Bijlage: V.E.-sessie en Expertjudgement

Behorend bij:
Rapportage Regionale fietsroute F50
Voorlopig ontwerp 'Apeldoorn - Epe'

20 februari 2024

Project Doorfietsroute Epe-Vaassen
Projectnummer MN004112
Soort vergadering VE sessie
Plaats Epe
Datum 8 september 2022

Laan van Fasna:

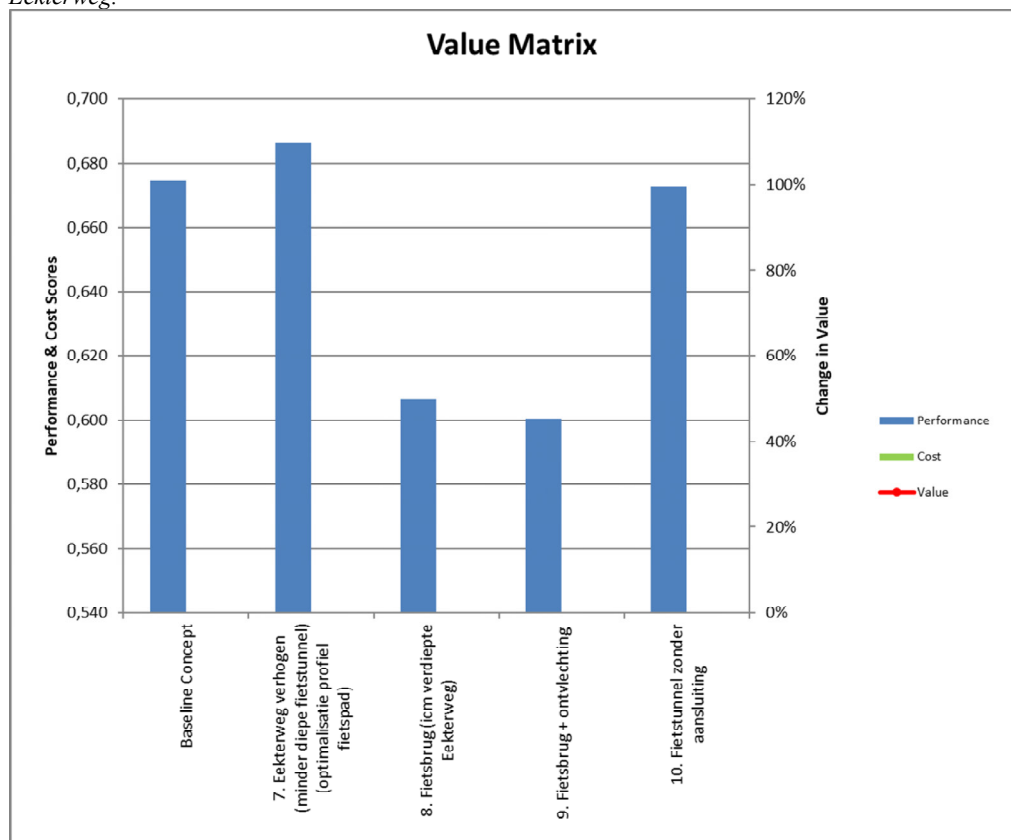
De resultaten worden berekend door bovenstaande getallen te wegen tegen de onder 1.3 vastgestelde verhouding van de criteria. Hier komen de volgende kwalitatieve scores per variant per locatie uit.

Eekterweg:

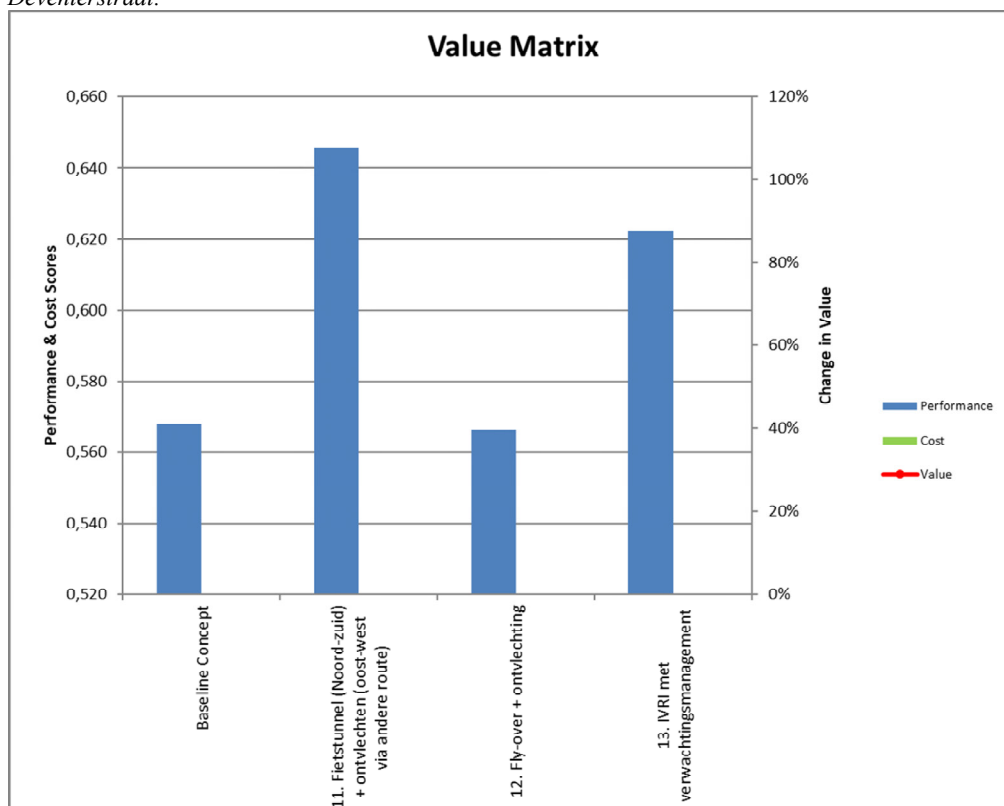
Bovenstaande grafieken geven de kwaliteitswaarden van de verschillende varianten weer. In elke grafiek is in de legenda te zien dat ook de kosten en de uiteindelijke waarde van elke variant bepaald moeten worden. Zonder deze kosten en waardebepaling geven de grafieken alleen een kwalitatief beeld van de varianten. Op basis van dit beeld kunnen geen conclusies worden getrokken over welke variant “beter” is.
